改善箇所説明図

基準不適合内容

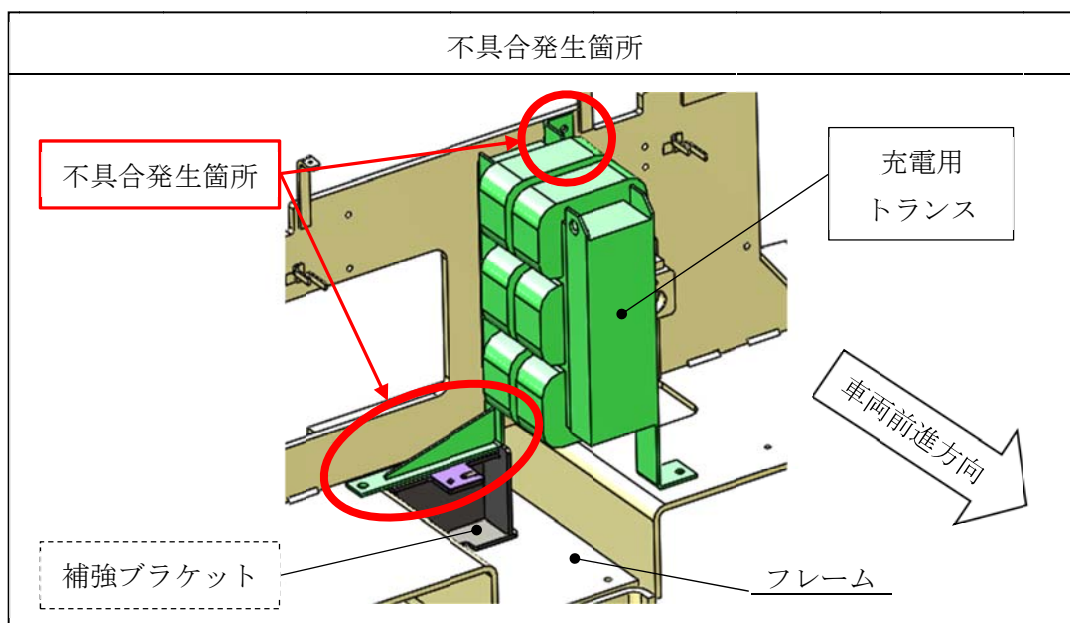
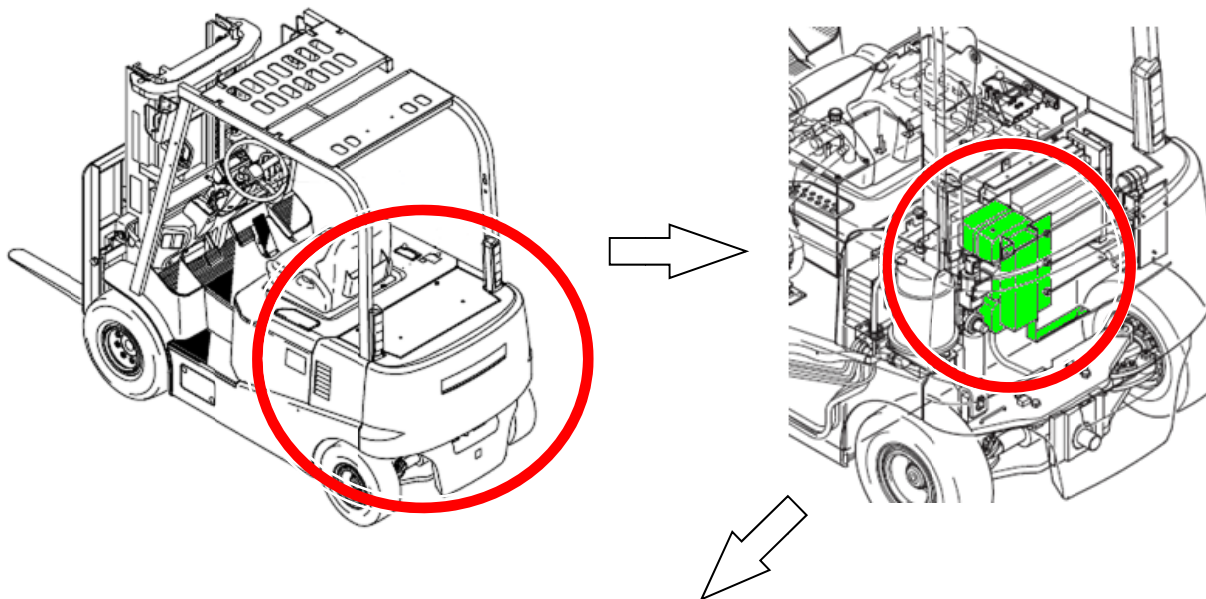
バッテリー式フォークリフトの充電用トランスにおいて、取付部材の強度が不足しているため路面からの振動により取付部材が変形又は折損することがある。そのため、そのまま使用を続けると、トランスが脱落し、最悪の場合、トランスとバッテリーケーブルの間に短絡が起こり、車両火災に至るおそれがある。

全車両、補強ブラケットを追加し、取付ボルト及び取付ワッシャを対策品に交換する。なお、取付部材に変形又は折損が見られる場合は、トランスを新品に交換する。
